Statsforvaltaren i Vestland

Fråsegn - planendring - Offerdal kraftverk - straumtilknyting - Årdal

Vi viser til høyring av planendringssøknader som gjeld Offerdal kraftverk, og nettilknytinga frå kraftstasjonen og fram til Naddvik koplingsstasjon.

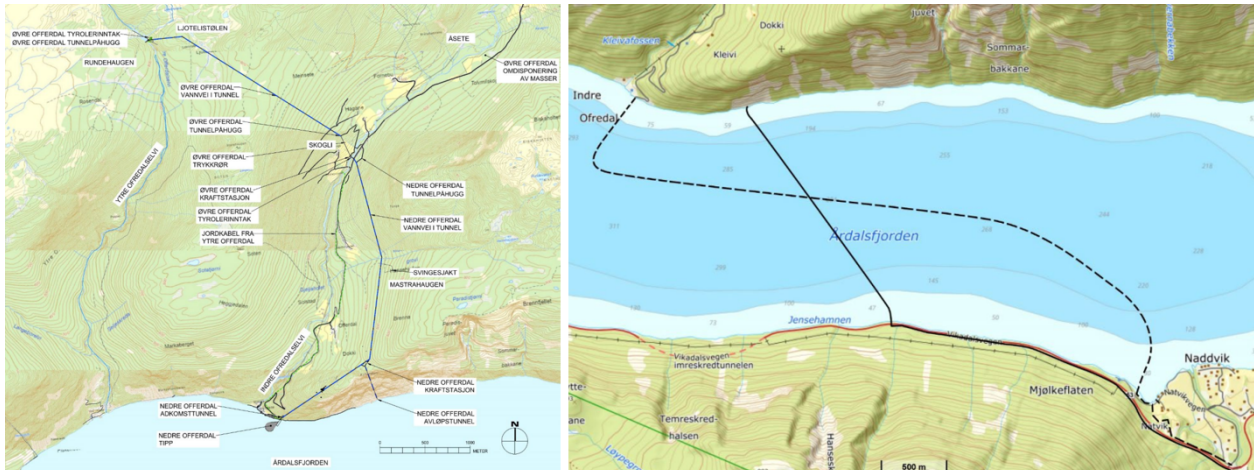
Planendringa er omfattande, og vil innebere ei ganske anna utbygging enn planane som fekk konsesjon i 2017. Det er endra lokaliseringar av inntak, kraftverksavløp, tunnelpåhogg, og deponiareal. Avløpet frå Nedre Offerdal kraftverk skulle komme ut i Indre Offerdalselva på kote 2, slik at vatnet dermed skulle få renne naturleg ut i fjorden, men skal no flyttast 500 meter lenger aust og gå i overflateutløp i fjorden.

Det er kommentert i planendringssøknaden for nettilknyttinga at Årdalsfjorden inngår i «Sognefjorden marine verneområde», som vart meldt oppstart av i 2022, og skal på høyring våren 2026, og at området dermed er omfatta av naturmangfaldlova § 44 (*tiltak ved igangsatt saksbehandling*). Dette er derimot ikkje nemnt i planendringa for kraftverka, sjølv om det er planlagt å flytte kraftverksavløpet 500 meter bort elveutløpet, i dykka utløp i fjorden.

HI si svært kortfatta vurdering av det klarerte prosjektet, tilseier at saliniteten ved elveutløpa ved Offerdal ikkje vil bli særleg påverka av planendringa, sidan ferskvassmengda vil vere dominert av vatn frå andre kjelder. Om ein vurderer konsekvensane lokalt, går ein derimot no frå to til tre punkt med endra ferskvasstilsig.

Planendringa vil redusere sjøkabelstrekninga i høve til det som er avklart i anleggskonsesjonen. Det er gjennomført ei kartlegging med undervassdrone (ROV) i år, der nye ilandføringsområde og enkeltdejar av sjøbotnen er filma. Kabelen skal leggjast gjennom eit område med den sårbare/trua naturtypen «sjøfjær og gravende megafauna». Konsekvensvurderinga i søknaden er at inngrepa vil bli avgrensa, sidan kabelen skal leggjast på botnen, og anleggseffekten vil vere lokal og kortvarig. Samla sett er det vurdert at «planendringene anses å være ubetydelige til noe positive sammenlignet opp mot forrige planendringssøknad og tilhørende konsesjon.»
